THYBORØN HAVN

YDERLIGERE UDDYBNING I THYBORØN HAVN KANAL

BESVARELSE AF KYSTDIREKTORATETS SPØRGSMÅL TIL
UDDYBNINGSANSØGNING

A246328-1-DOK-018

Figur 2-1 Oversigt over sejlrenden ifølge den gældende tilladelse (pink område) i delområderne S4 og S5 og den ønskede ændring (blå markering).

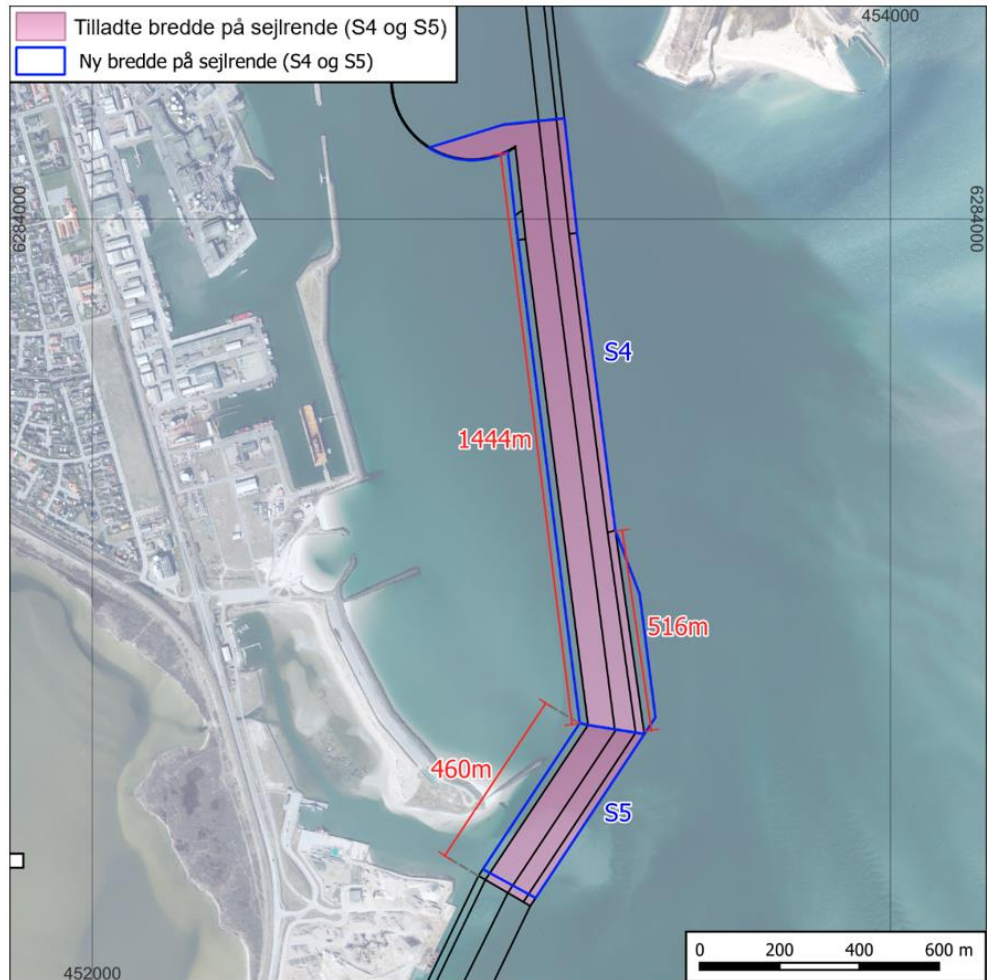
Vi skal anmode om at få præciseret sejlrendes bredde. Vi lægger til grund, at sejlrenden i dag er 90 meter bred.

- › I område 4 og 5 søgers der om en udvidelse af bredden med 20 meter mod vest. Hvor lang er strækningen, der ønskes 20 meter bredere?
- › I område 4 søges der om en øget bredde på 40 meter mod øst. Hvor lang er strækningen, der ønskes 40 meter bredere?

Der er i "Tilladelse til uddybning, og mindre forskydning, af sejlrende ved Thyborøn Havn, Lemvig Kommune" fra Kystdirektoratet (J.nr. 19/01631-41) meddelt tilladelse til en sejlrende på 95 meters bredde. Noget af denne bredde er en naturlig bredde og har ikke krævet uddybning, se i bilag 2 i tilladelsen (J.nr. 19/01631-41). Derfor tages der udgangspunkt i 95 meter, da der allerede er uddybet 155.000 m³ i område 4 og 5.

Delområderne S4 og S5 udvides i bredden med 15 meter mod vest (mod havnen) på en samlet strækning på ca. 1,9 km (se Figur 2-1) hvormed sejlrenden bliver 110 meter bred på to strækninger. I det sydligste del af delområde S4 udvides sejlrenden med 40 meter mod øst på en strækning på ca. 0,5 km (se Figur 2-1) og bliver her 150 meter bred.

Figur 2-3 Observationer af stavsild i danske farvande (arter.dk, 2024).

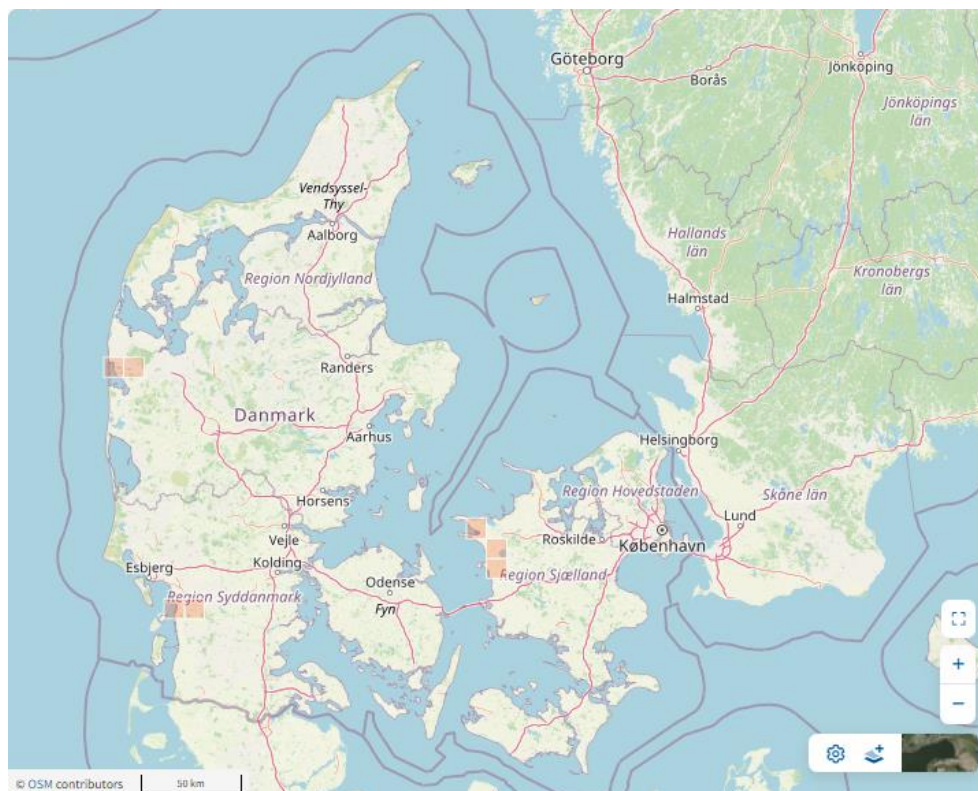
I forbindelse med seneste ansøgning om uddybning af sejlrende vurderede I, at det var nødvendigt med afværgetiltag ift. stavsild. I bedes oplyse, hvorfor dette ikke længere er relevant

Ifølge (arter.dk, 2024) er der gjort 7 observationer af stavsild i de danske kystvande, hvoraf de nærmeste observationer til projektområdet i Thyborøn sejlrende er gjort i Thorsminde, se Figur 2-3. Stavsilden er hyppigst langs den jyske vestkyst nær havneanlæg f.eks. ved sluserne i Hvide Sande og Thorsminde (Miljøstyrelsen, 2021). Der er ikke med sikkerhed påvist gydende stavild i hverken Danmark, Norge eller Sverige, hvorfor den herskende opfattelse i dag er, at stavsild ikke gyder i danske vandløb (Krog, C. & Carl, H, 2019).

Da man i den seneste ansøgning vurderede det nødvendigt med afværgetiltag for at undgå skadelige virkninger på stavsild, var det ud fra den begrænset viden, der var omkring artens levevis og yngleområder og ud fra de beretninger, der går mere end et hundrede år tilbage. Eftersom man stadig ikke med sikkerhed har påvist gydende stavild i hverken Danmark, Norge eller Sverige, og at arten ikke er registreret i området omkring Thyborøn (se Figur 2-3), vurderes det nu ikke at være nødvendigt med afværgetiltag, hvor man indstiller uddybningen i gydeperioden fra maj-juni. Hvis der måtte befinde sig stavsild i området, hvilket er usandsynligt, forventes uddybningen og dermed sedimentspredningen ikke at påvirke stavsildens indvandren i Nissum Bredning, da stavsild foretrækker lave vanddybder. Uddybningen forekommer på dybere vand, og da strømmen er koncentret i de dybere dele af kanalen, vil koncentrationen af sedimentet i vandet også befinde sig i denne del af kanalen, se kapitel 4 i ansøgningen. I april/maj måned koncentrerer stavsilden nær kysten for så at svømme ind i floddeltaer og videre op i større vandløb for at gyde (Krog, C. & Carl, H, 2019).

Figur 2-6 Tværsnit P2c er vist med rødt. Magenta områder er de områder der skal uddybes og som der er meddelt tilladelse til.

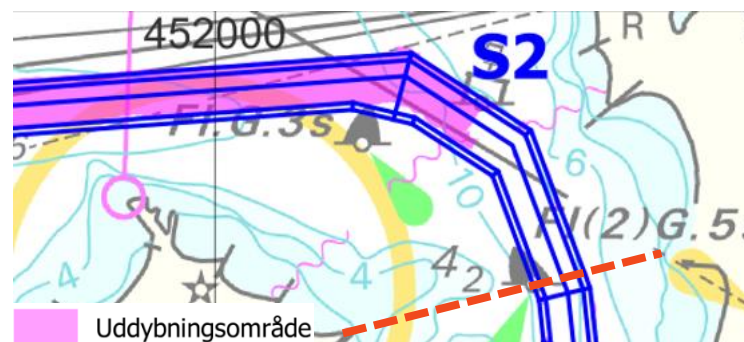
I afsnit 4.2 anlægsfasen fokuseres der på sedimentkoncentrationerne, mens påvirkningen på morfologien (erosion og aflejring) umiddelbart ikke kan findes i oplysningerne. Kan I oplyse hvor disse vurderinger findes?

Det mindste tværsnit i kanalen ligger ved tværsnit P2c på Figur 2-5 (mellem høfde 63 og høfde 68) og hvis den naturlige udvikling forsætter vil der i denne del af kanalen i 2060 være over 15 m dybt i denne del af kanalen, se Figur 2-7.

Som det fremgår af Figur 2-6 er sejlrunde placeret, så der ikke uddybes i den del af S2 hvor det mindste tværsnit er beliggende. Det betyder at det mindste tværsnit ikke vil blive større som følge af sejlrundes udvidelse og at der således ikke kommer mere vand ind under stormflod - fordi "flaskehalsen" er uændret.

Figur 2-10 Udvikling i tværsnitsareal i det mindste tværsnit mellem Høfde 63 og Høfde 68 i Thyborøn Kanal. (Knudsen, 2011)

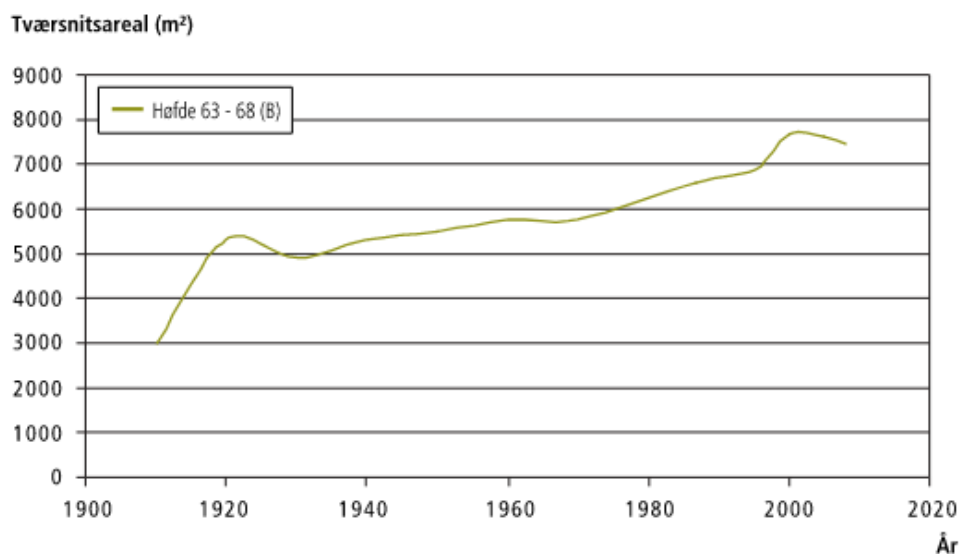
Der mangler en analyse af påvirkningen på stormflodsvandstandene i den Vestlige del af Limfjorden, som tidligere er vist være påvirket af Thyborøns kanals udseende.

Der har løbende været en udvikling af det mindste tværsnit og beliggenheden af dette har desuden udviklet sig over tid (se Figur 2-10). Det betyder at vandmængden der skal ind og ud gennem kanalen er vokset over årene og vil også vokse fremadrettet.
